# 泊発電所3号炉 防潮堤天端高さ等の設計方針の変更に伴う 各条文影響について

令和5年12月22日  
北海道電力株式会社

## 2. 防潮堤高さ等の設計変更

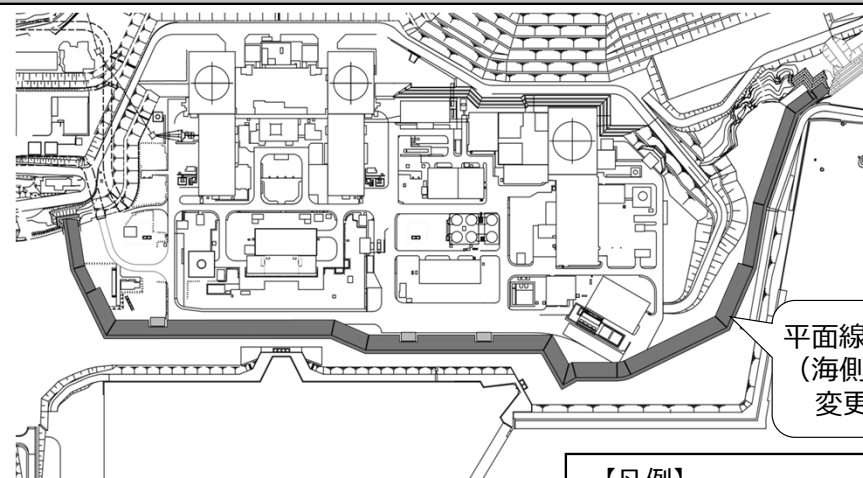
- ① 防潮堤天端高さをT.P.16.5mからT.P.19.0mに変更する。
- ② 天端高さの変更に伴い、防潮堤天端から山側方向に傾斜部の幅を5.0m拡幅する。

図1 防潮堤を越える箇所における可搬型ホース（300A）の吊り上げ作業

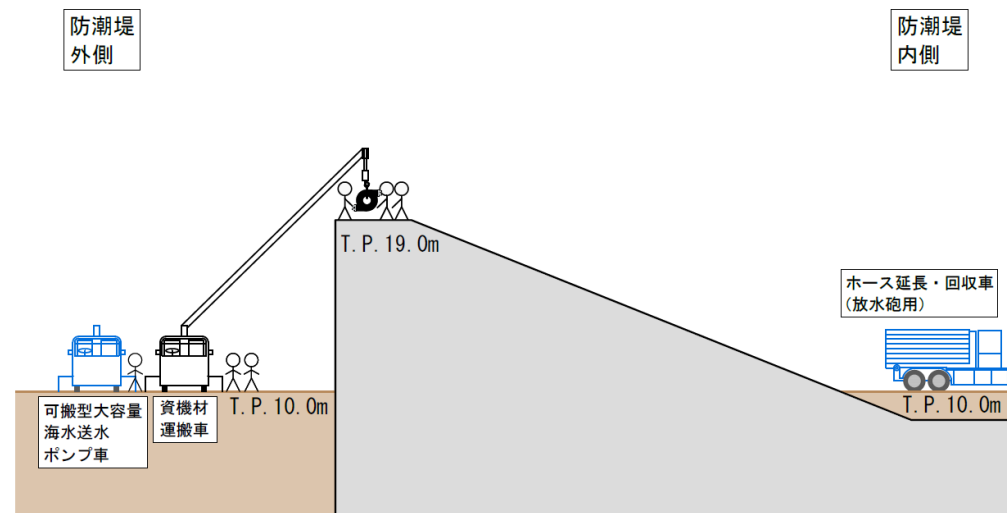
- 防潮堤を越える箇所における可搬型ホース（300A）の敷設作業（自主手順）※について、防潮堤高さ等の設計変更に伴い、可搬型大容量海水送水ポンプ車付属のクレーンを用いて可搬型ホース（300A）を防潮堤天端へ吊り上げる作業が不成立となった。
- そのため、資機材運搬車を発電所構内に配備し、資機材運搬車付属のクレーンを用いて可搬型ホース（300A）を防潮堤天端へ吊り上げる作業に変更する。
- なお、防潮堤を越える箇所における可搬型ホース（150A）の敷設作業（自主手順）については、人力で可搬型ホース（150A）を敷設することから変更はない。

作業手順の見直しにより、ホース吊り上げ時に必要となる要員数の変更（3名から6名）及び使用する車両の変更（資機材運搬車の追加）を行っている。本手順で必要となる要員数（6名）及びホース延長・回収車（放水砲用）の使用については、従前の手順から変更はない。

図3 モニタリングポスト7から3号炉の原子炉方向を見たときの  
新設防潮堤との位置関係

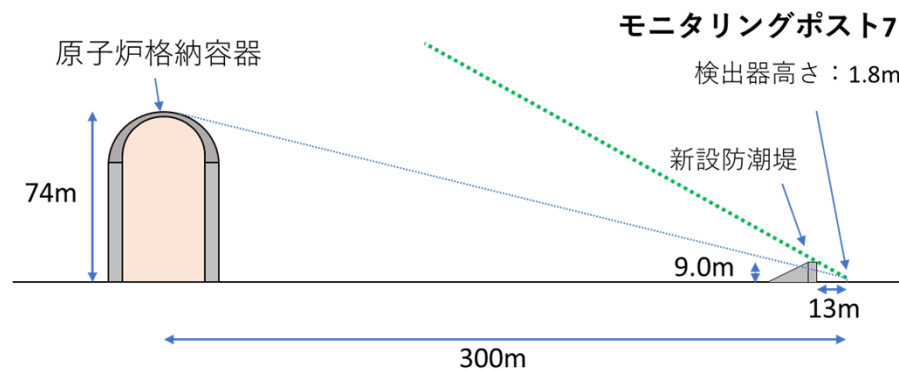
○ 新設防潮堤高さを敷地面から9.0m (天端高さT.P.19.0m) に嵩上げすることで、防潮堤の外側に設置しているモニタリングポスト7の位置における、事故時のクラウドシャイン線及び直接線・スカイシャイン線の観測への影響について再確認が必要となった。  
○ 再確認の結果、いずれも観測への影響は小さく事故時の計測が可能であることを確認した。

図4 クラウドシャイン線の観測への影響確認

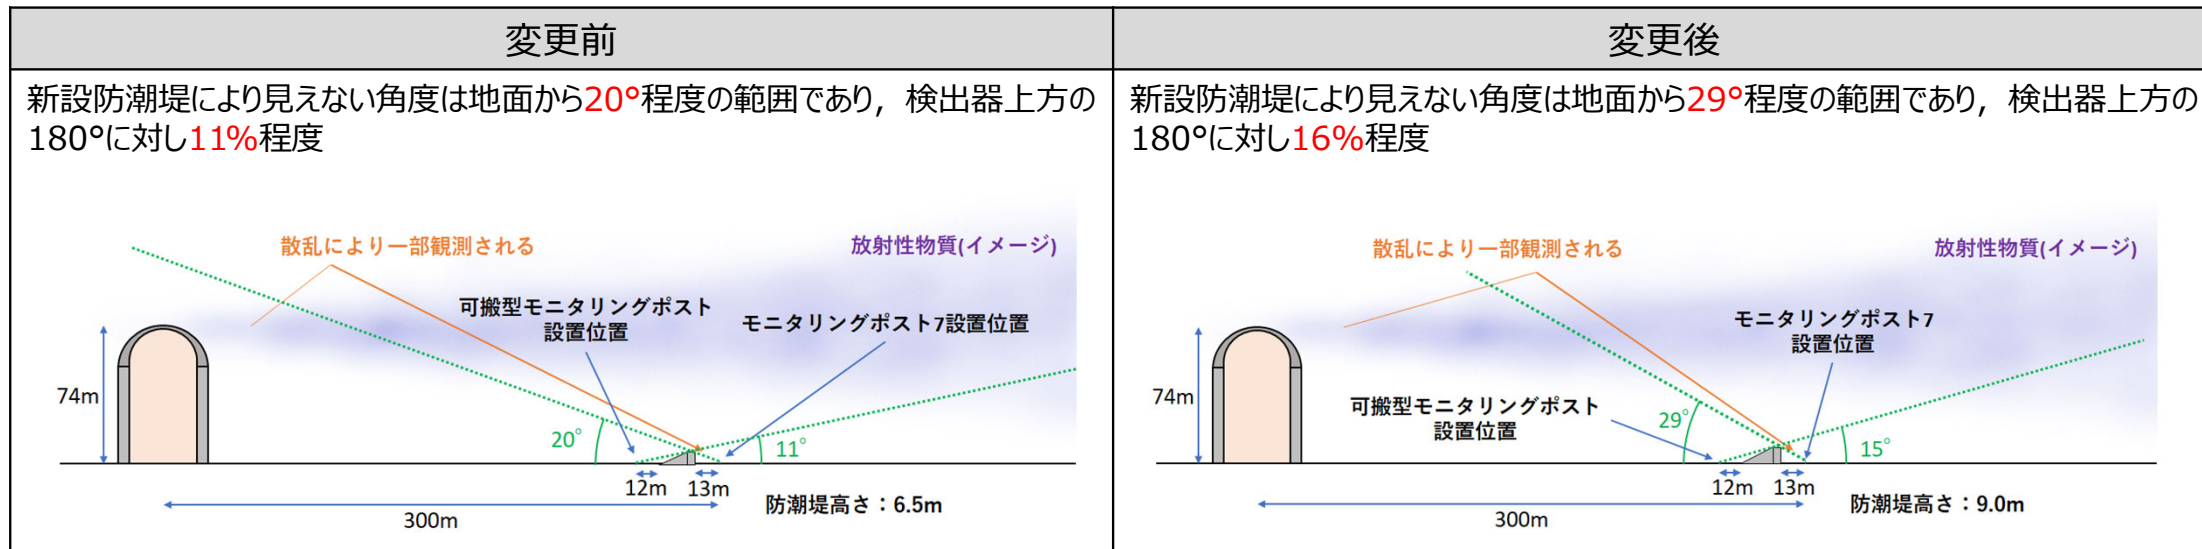
クラウドシャイン線に対しては新設防潮堤により見えない角度が11%程度から16%程度に増加するが、変更後においても線量への寄与が支配的な直上の放射性物質は影響を受けないことから、感度が1/10以上であることに変更がないことを確認した。

図5 直接線・スカイシャイン線の観測への影響確認

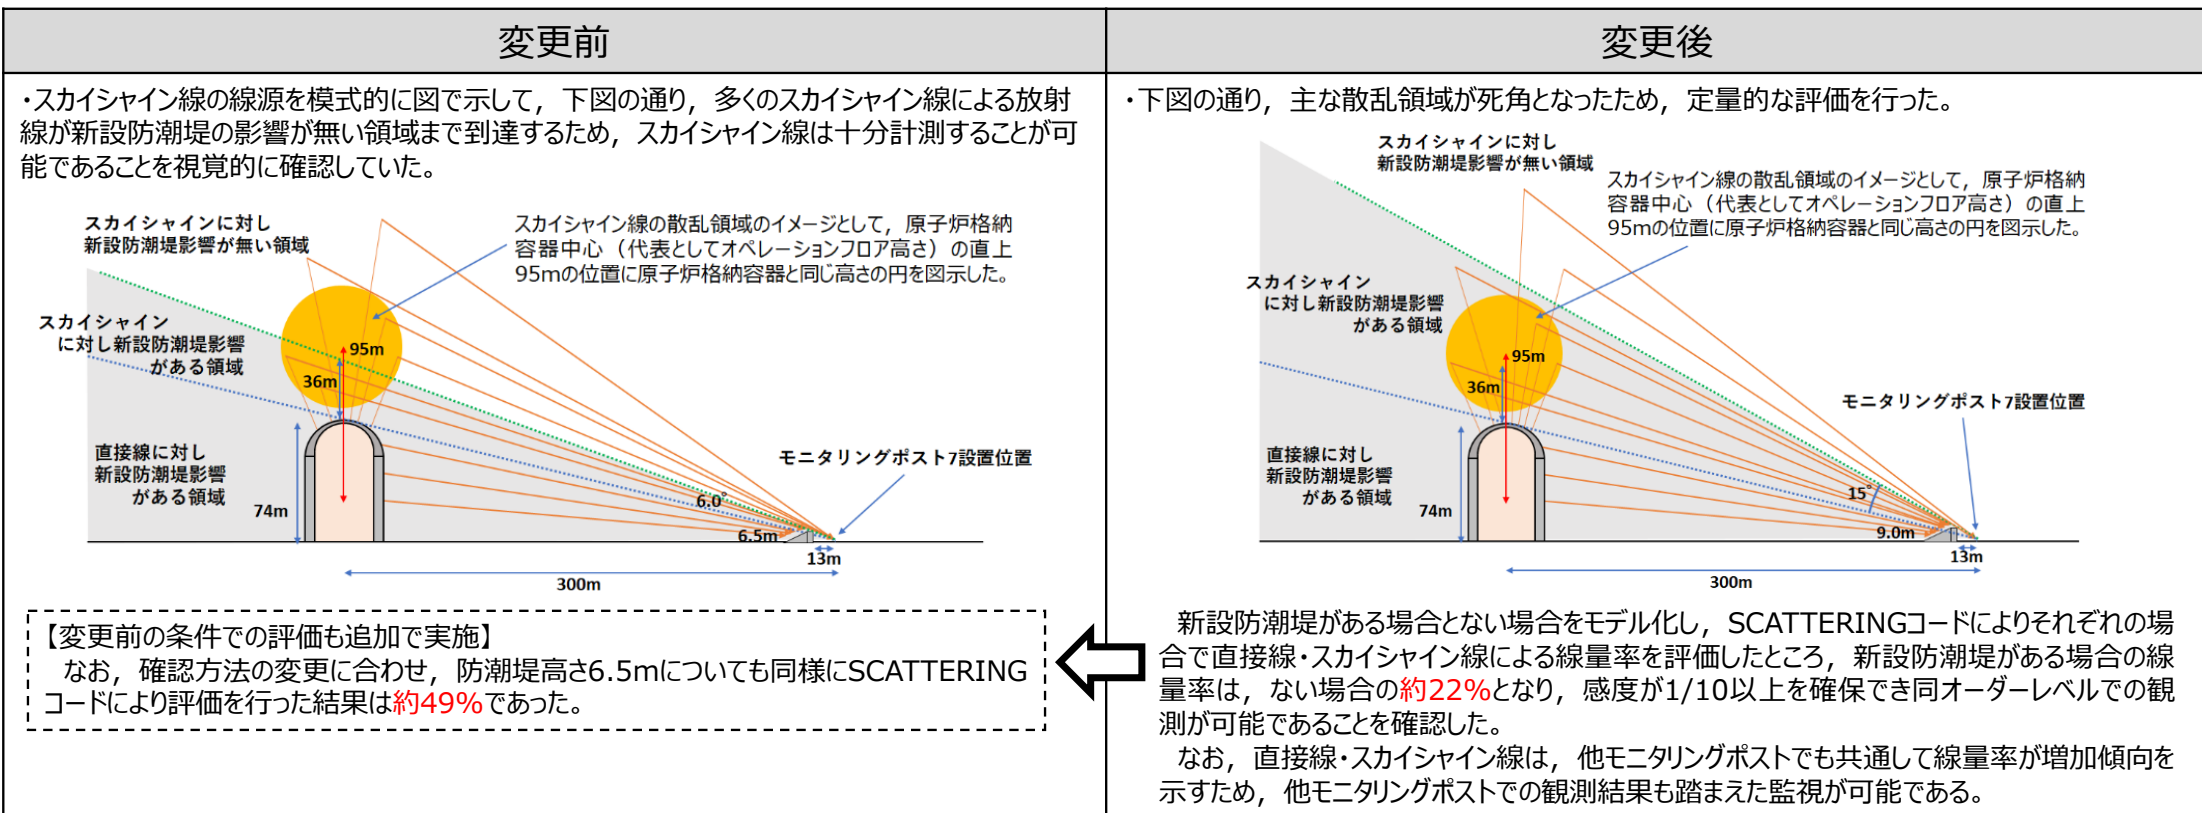
直接線・スカイシャイン線に対してはスカイシャイン線の主な散乱領域が死角になるため、影響の確認方法を視覚的な確認から SCATTERINGコードを用いた定量的な測定感度の評価に変更した。

これにより防潮堤高さ変更後も感度が1/10以上であることに変更がないことを確認した。
